平陆县 100MW 农光互补光伏发电项目

监理工程师通知单

编号: ZHJL-JLTZ-PL-067

主题: 关于监理、总包对集电线路初验收检查发现以下需要消缺项:

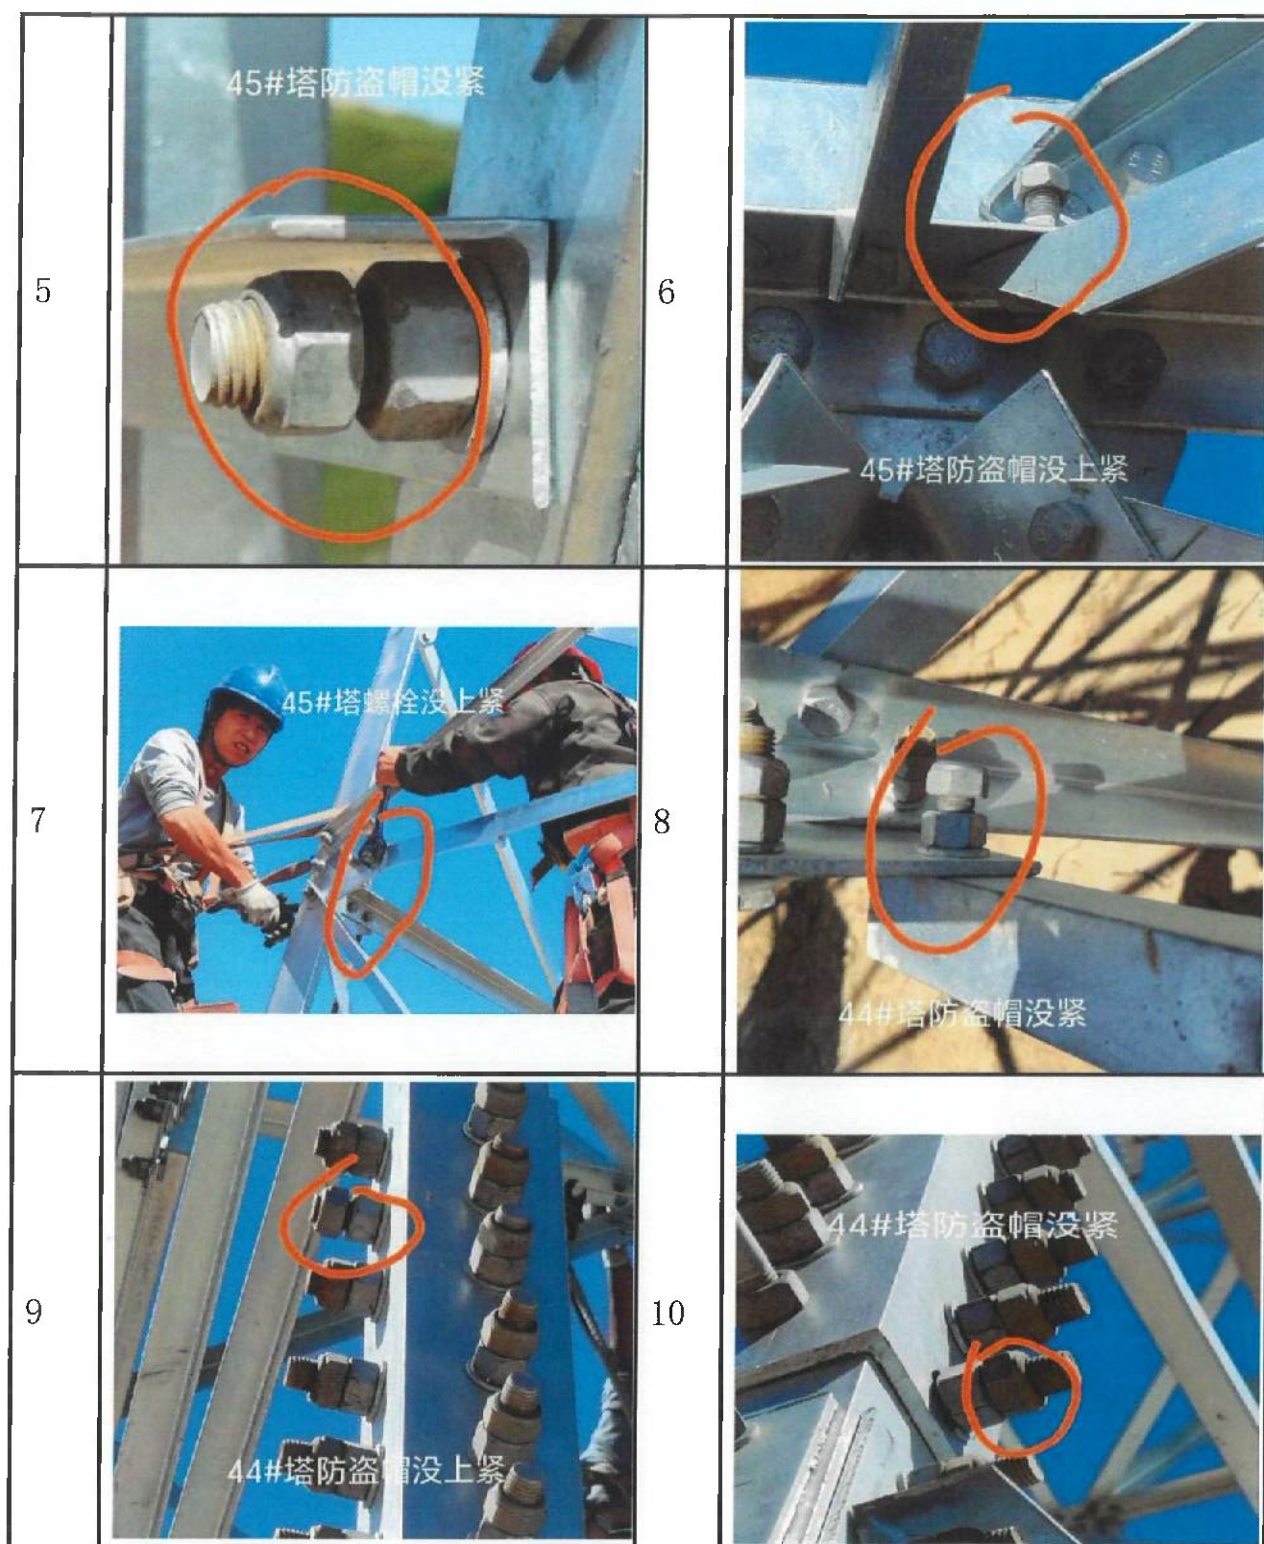
11	 44#塔防盗帽没紧 44#塔防盗帽没上紧	12	 44#塔缺防盗帽
13	 44#塔防盗帽没上紧	14	 44#塔防盗帽没上紧
15	 42#塔防盗帽没上紧	16	 43#塔缺平垫

17	 43#塔有积水坑要求回填	18	 43#塔防盗帽没上紧
19	 43#塔防盗帽没上紧	20	 42#塔螺栓没撬紧
21	 42#塔土回填	22	 43#塔要求回填土

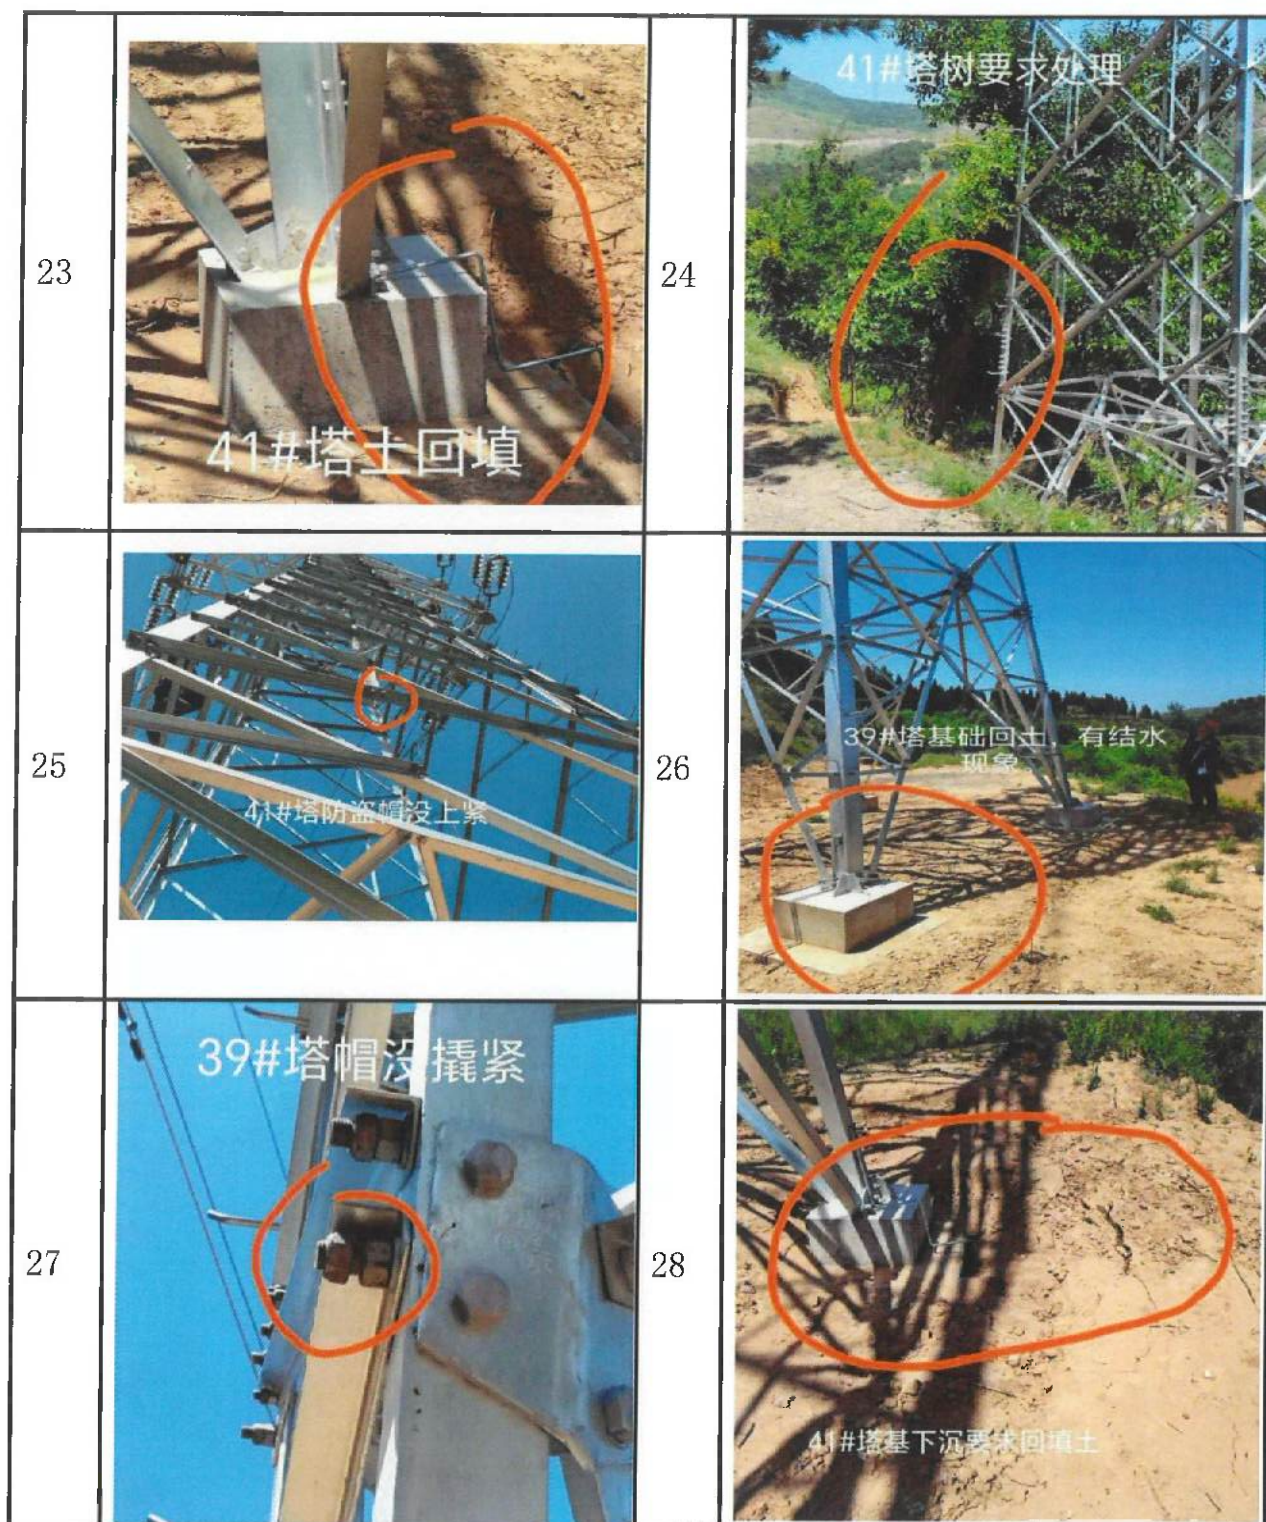
29	 40#塔缺防盗帽	30	 40#塔螺栓更换
31	 39#塔缺防盗帽	32	 40#塔防盗帽没撬紧
33	 40#塔防盗帽没上紧	34	 40#塔螺栓更换

35	 40#塔缺防盗帽	36	 38#塔缺防盗帽
37	 38#塔缺防盗帽	38	 38#塔缺防盗帽
39	 37#塔防盗帽没上紧	40	 38#塔除锈刷油

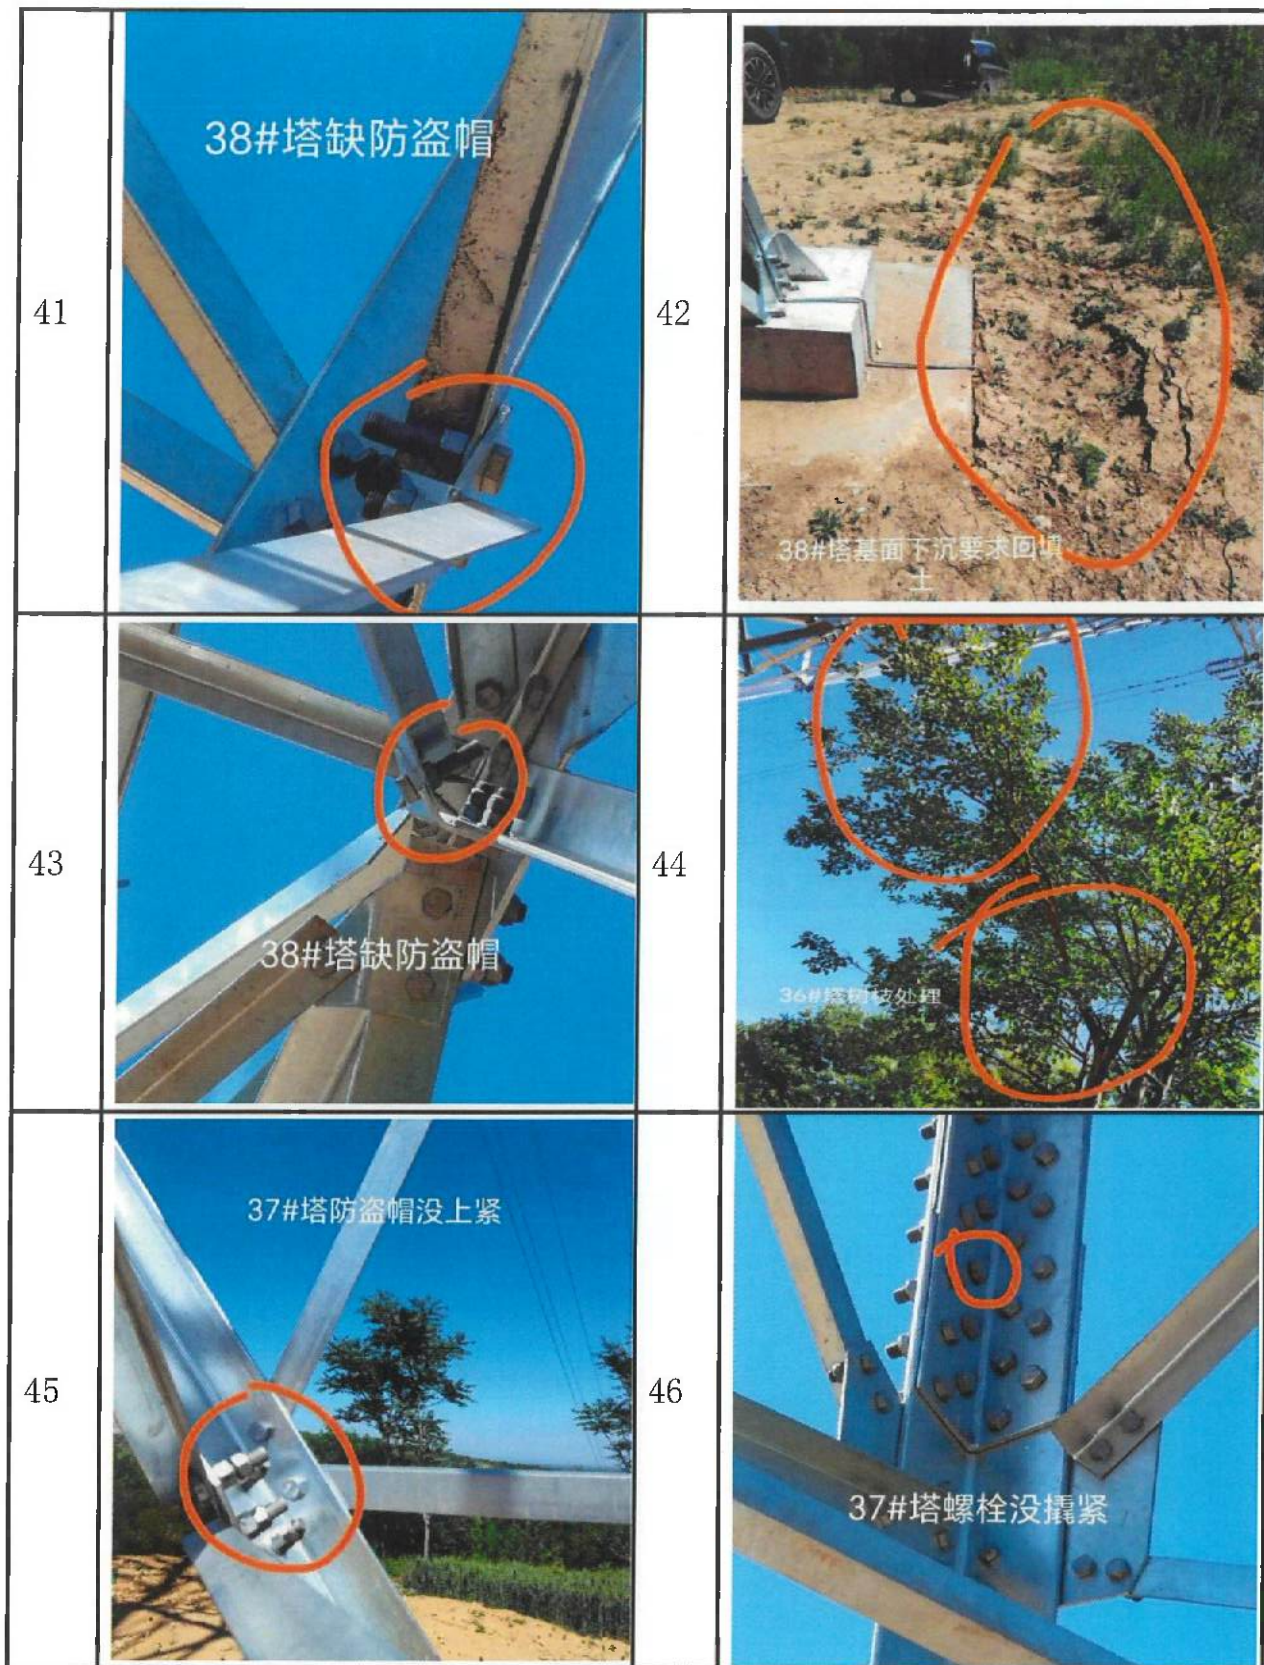
47	 37#塔基土下沉 要求回填土	48	 36#塔基础有缝要求修复
49	 37#塔4棵树清除	50	 36#塔缺防盗帽
51	 36#塔防盗帽没拧紧	52	 35#塔螺栓更换

53	 35#塔缺防盗帽	54	 35#塔基面回填土
55	 35#螺栓没撬紧	56	 塔基面下沉要求回填土
57	 34#塔防盗帽没上紧	58	 36#塔除锈及补沬

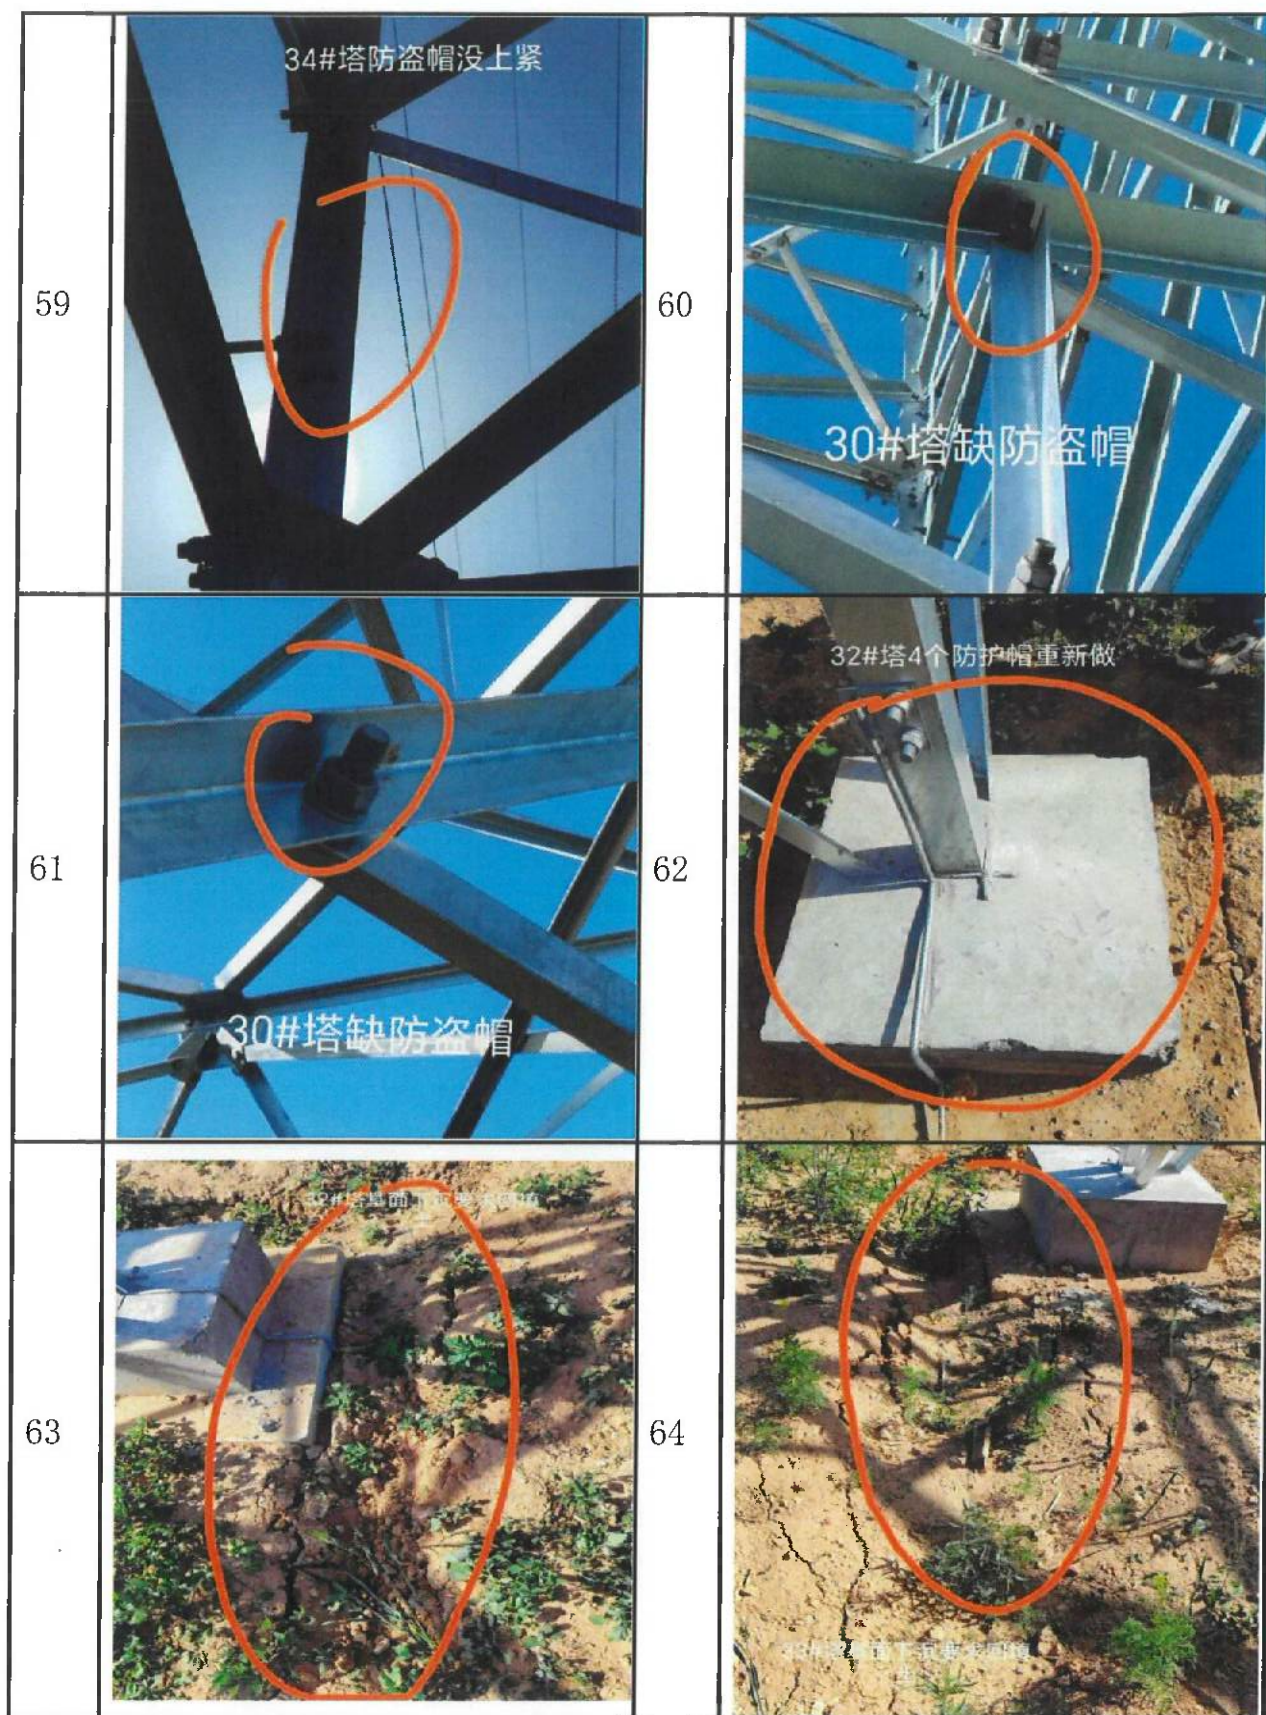
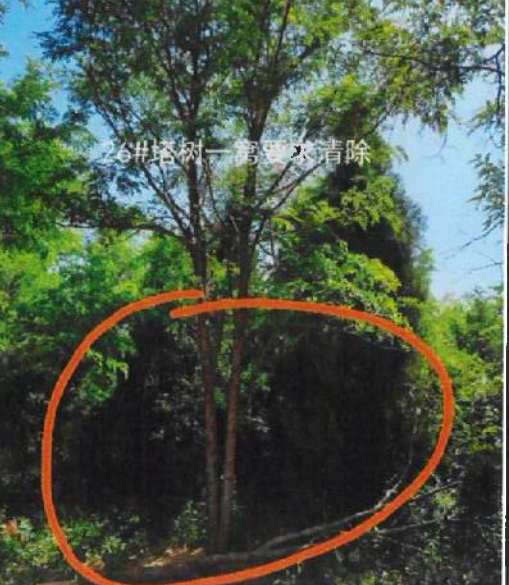
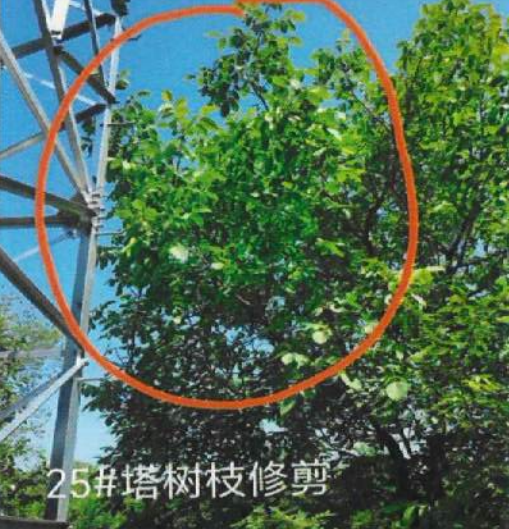
65	 32#塔螺栓没撬紧	66	 26#塔树要求清除
67	 28#塔防盗帽没上紧	68	 28#塔防盗帽没上紧
69	 28#塔缺防盗帽	70	 26#塔树一旁要求清除

71	 28#塔缺防盗帽	72	 26#塔树要清除
73	 25#塔树枝修剪	74	 30#塔接地部位弹垫拆除
75	 30#塔缺防盗帽	76	 30#塔防盗帽没紧固

77	 27#塔除锈及刷漆	78	 27#塔缺防盗帽
79	 30#塔基面开裂下沉要求 回填土	80	 30#塔缺防盗帽
81	 AB17防盗帽缺失	82	 AB17防盗帽未上紧

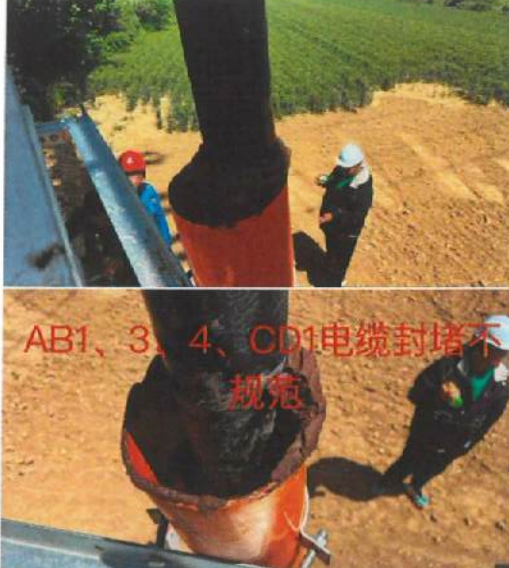
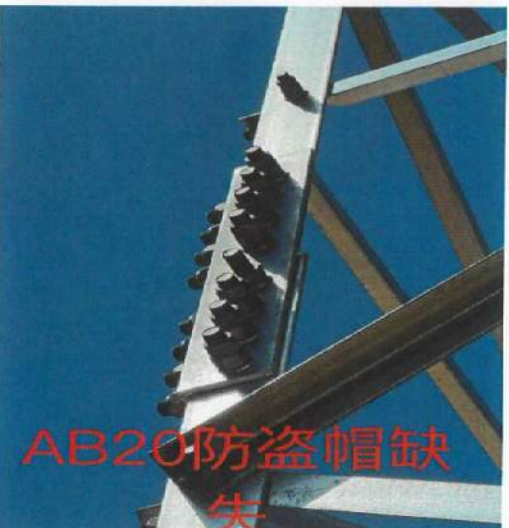
83	 AB15防盗帽未上紧	84	 AB15防盗帽缺失
85	 AB3螺栓漏装	86	 AB5接地面积不够
87	 AB5螺栓漏装	88

89		90	
91		92	
所有的地脚帽需要倒角 请贵单位按照上述问题立即消缺整改。 请贵单位在收到本通知后进行立即整改，限 <u>2个</u> 工作日内将整改结果书面回复我方。 项目监理机构（章）： 专业监理工程师： <u>王书金</u> 总监理工程师： <u>高立标</u> 日 期： <u>2024.05.14</u>
